OGGETTO Presentazione osservazione.
Progetto: Progetto di riqualificazione del porticciolo di Genova Pegli (GE)
Procedura: Valutazione Impatto Ambientale
Codice Procedura: 10829

*Buonasera,
le osservazioni sono di natura paesistica e progettuale e sono volte a migliorare l'inserimento del porticciolo all'interno del contesto del Risveglio, con commenti in merito al posizionamento del pennello, ai materiali di finitura utilizzati ed alle essenze adottate.*

pag. 12 Opere a terra

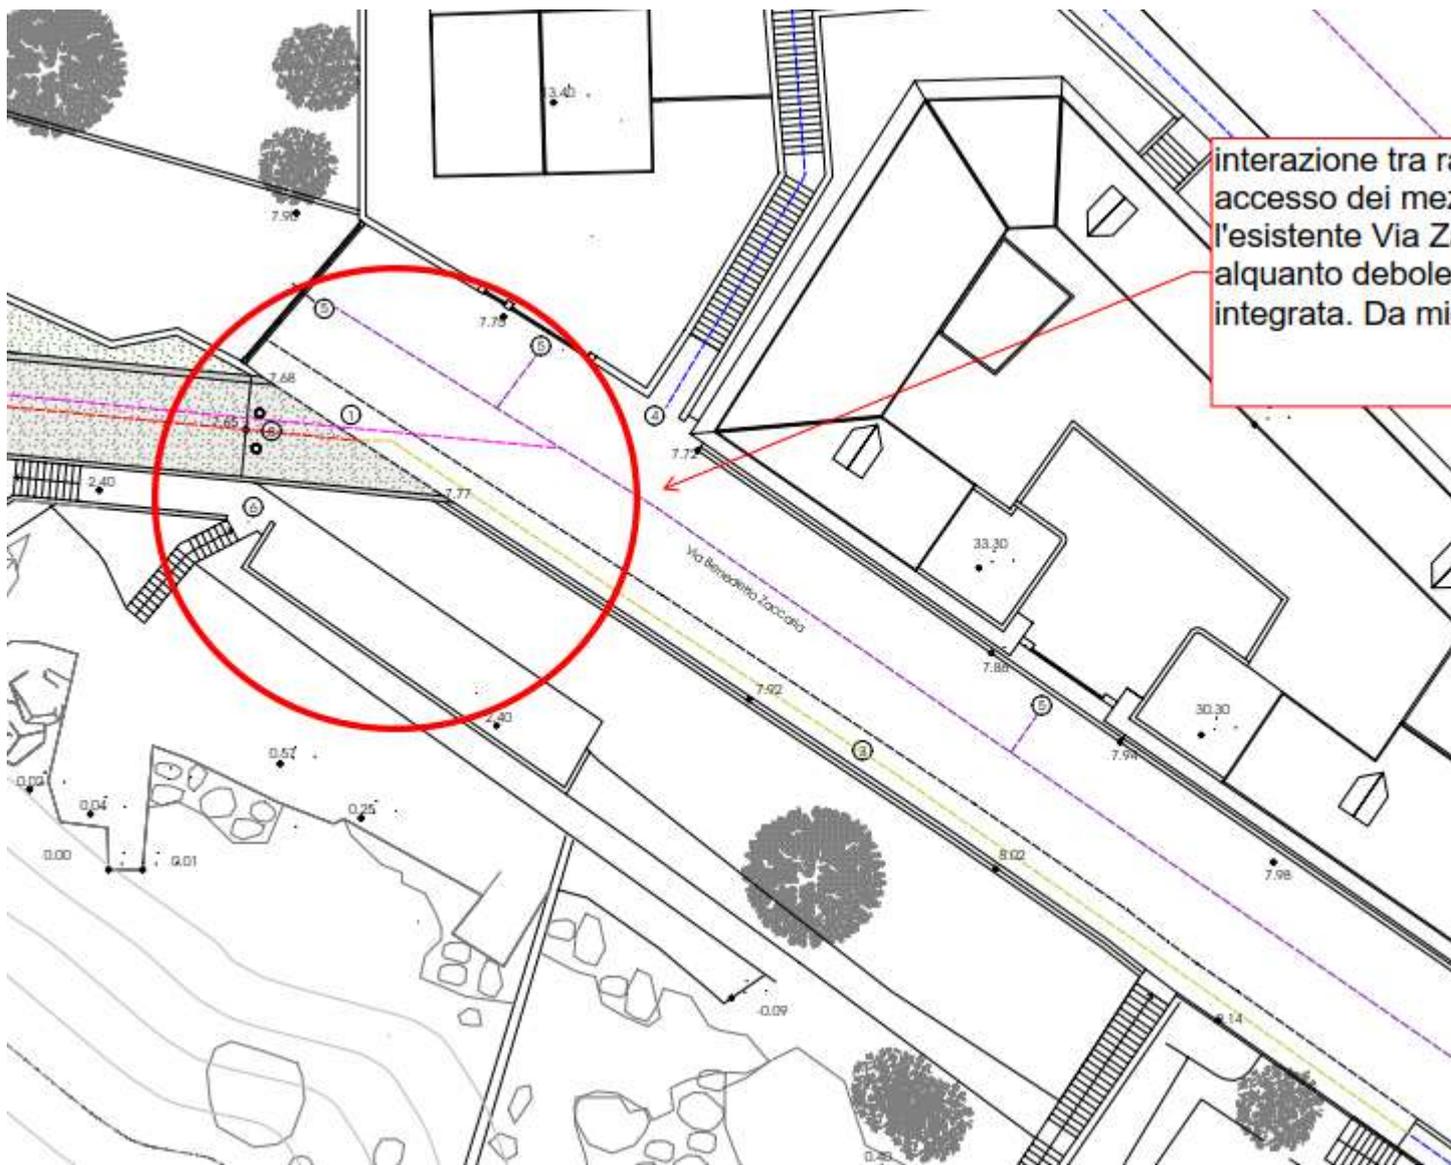
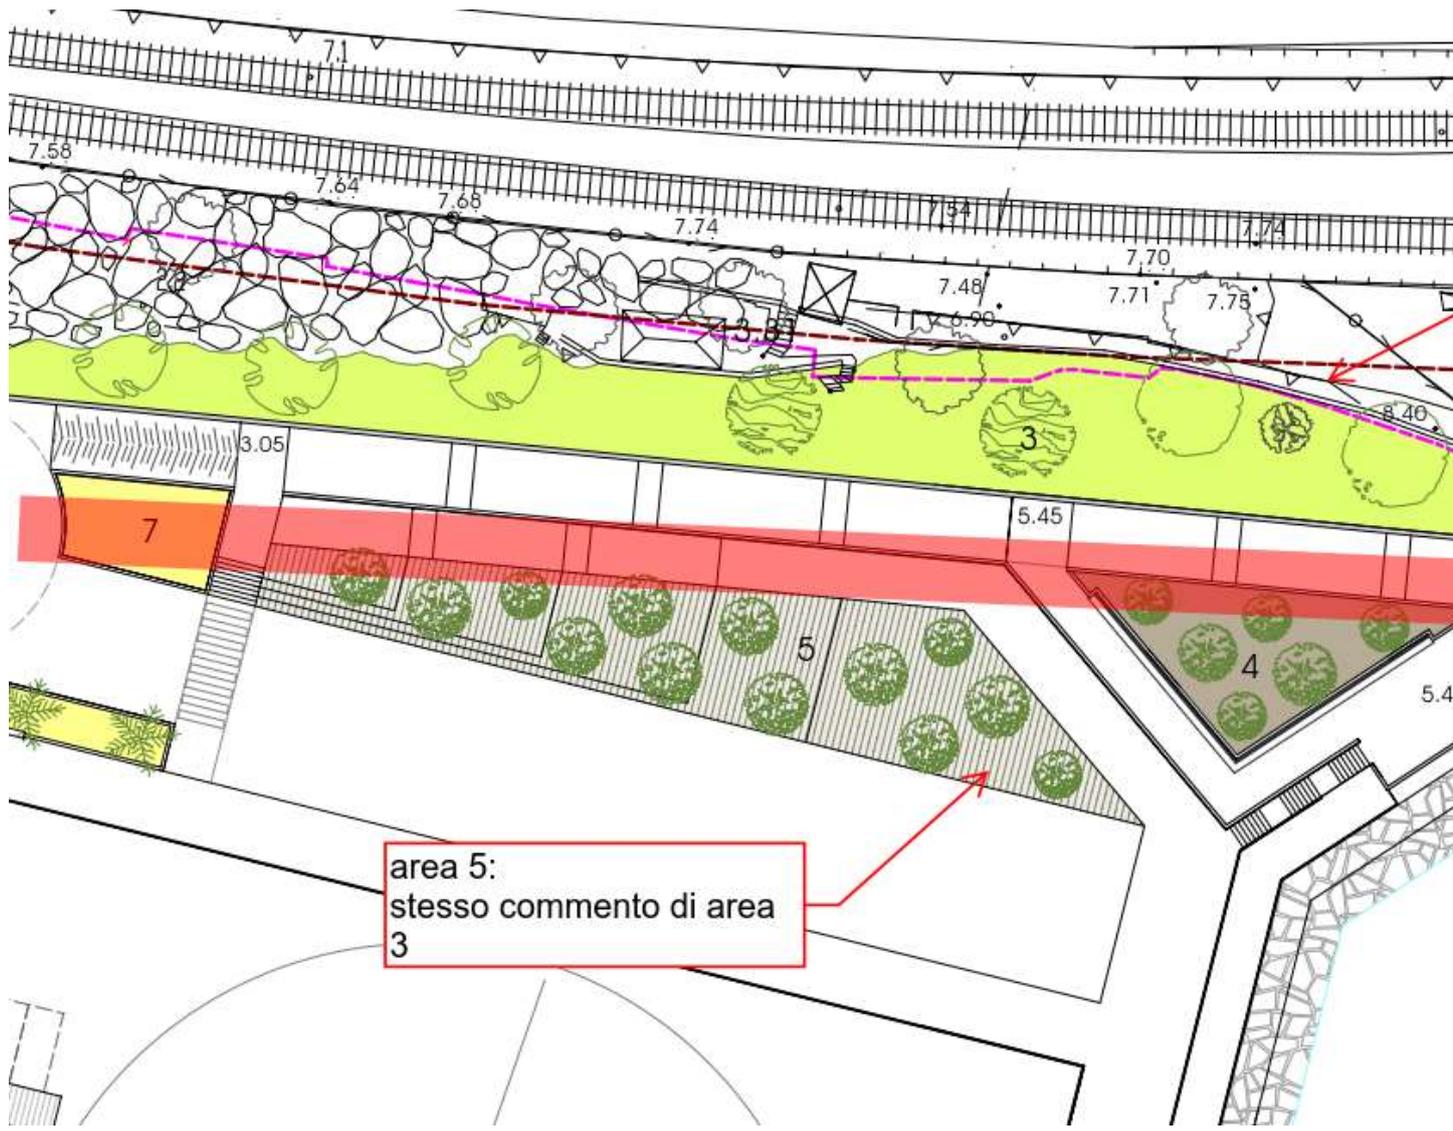
Preso atto della viabilità proposta, che di fatto esclude l'utilizzo di Via Zaccaria come entrata/uscita per i mezzi (consentiti solo mezzi di soccorso), tuttavia non ne viene valorizzata o specificata la trasformazione. La Via diventerà l'accesso per la popolazione al porticciolo da levante e di fatto costituisce la naturale prosecuzione del Lungomare di Pegli all'interno del nuovo approdo per la nautica. Pertanto la via Zaccaria DEVE essere inclusa nel progetto con rifacimento della pavimentazione, eliminazione dei parcheggi in quanto costituirà sostanzialmente l'unico accesso a servizio di Pegli.

Il numero dei posti auto è notevole:

Nella relazione si parla di mobilità alternativa, di incentivare quindi il raggiungimento dell'approdo mediante mezzi di trasporto pubblici o con mobilità leggera e di potenziare gli accessi pedonali al porticciolo. Tuttavia il numero di parcheggi è molto elevato da quello che risulta dalla tavola delle sistemazioni a terra, la banchina è ricoperta all'80% da parcheggi. E' necessario ridurli.

- pag. 12 Le sistemazioni a verde

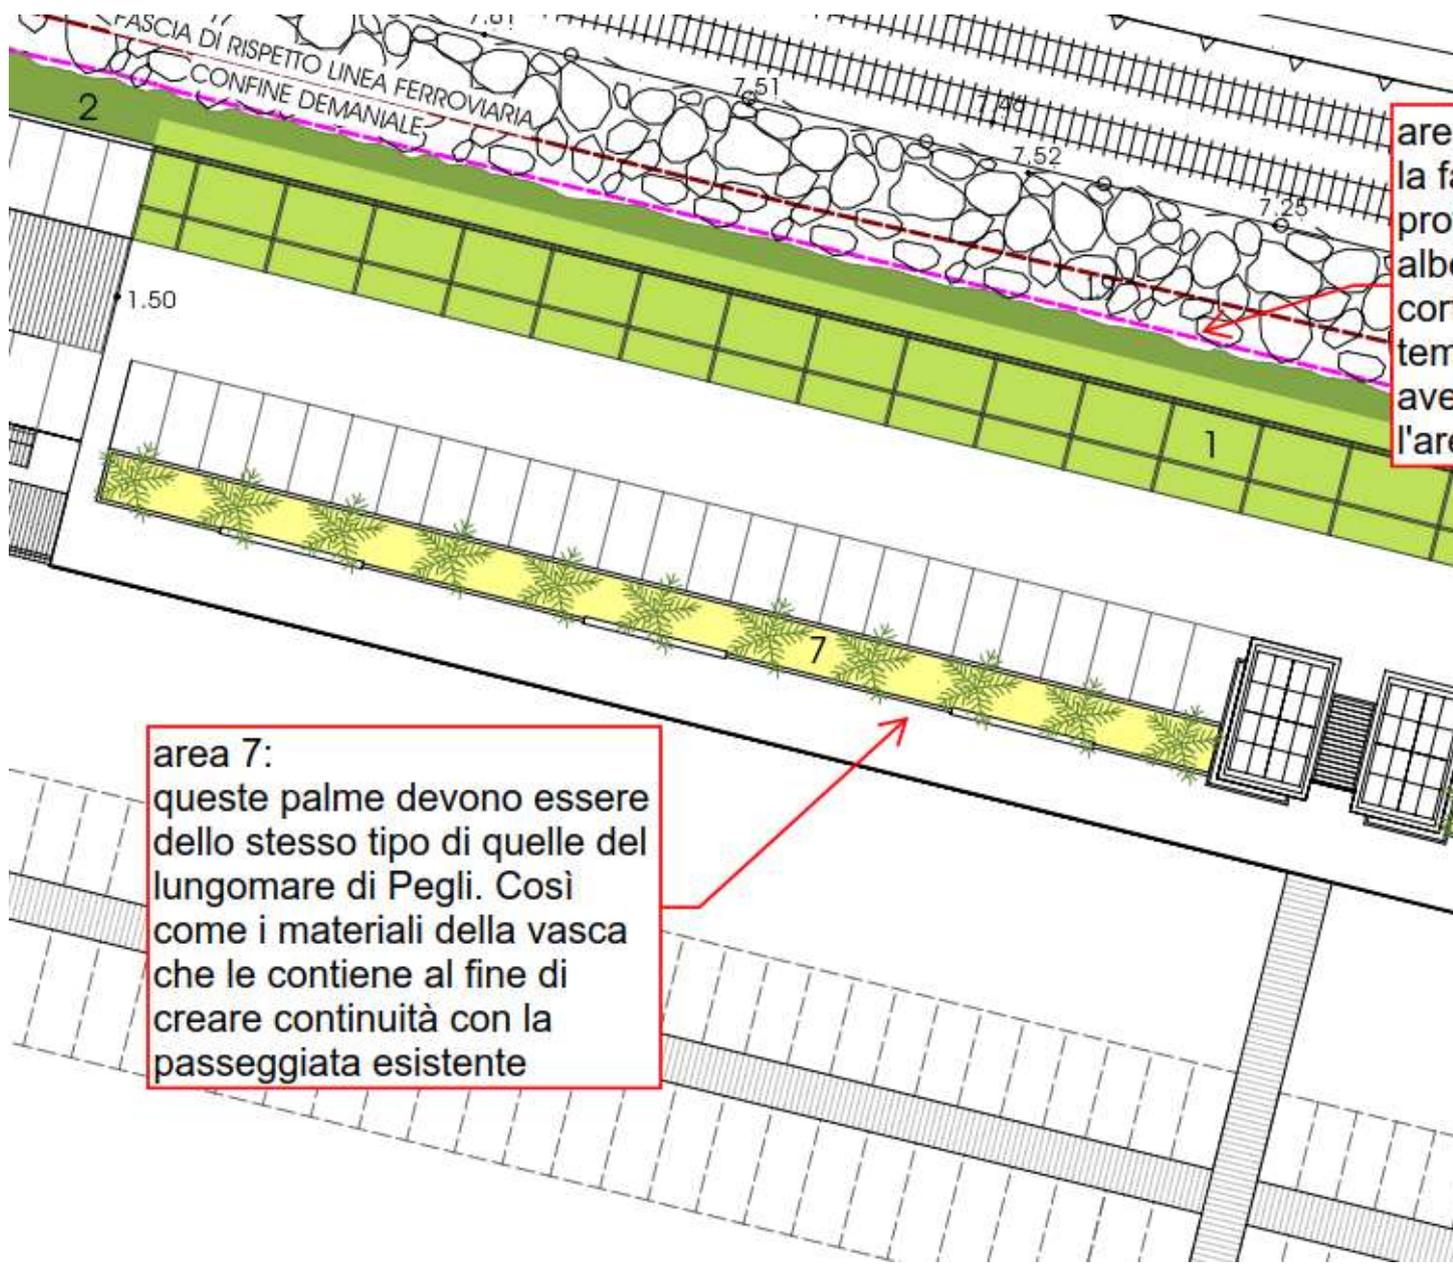
Il progetto del verde andrebbe rivisto in virtù di una reale funzione di filtro che, per come è pensato oggi, disattende questo scopo. Inoltre non è definito chiaramente quanti nuovi alberi verranno piantumati, ritengo che alla luce di estati sempre più torride, e della necessità di limitare gli effetti "isole di calore" sarebbe opportuno avere un rilevante numero di nuove alberature. L'area più prossima al promontorio del Risveglio deve essere sistemata con alberature assimilabili a quelle del Parco di Villa Banfi, andrebbero preferiti gli alberi ad alto fusto in maniera tale da avere con il tempo un verde di qualità.

area 5:
stesso commento di area
3

area 7:
queste palme devono essere
dello stesso tipo di quelle del
lungomare di Pegli. Così
come i materiali della vasca
che le contiene al fine di
creare continuità con la
passeggiata esistente
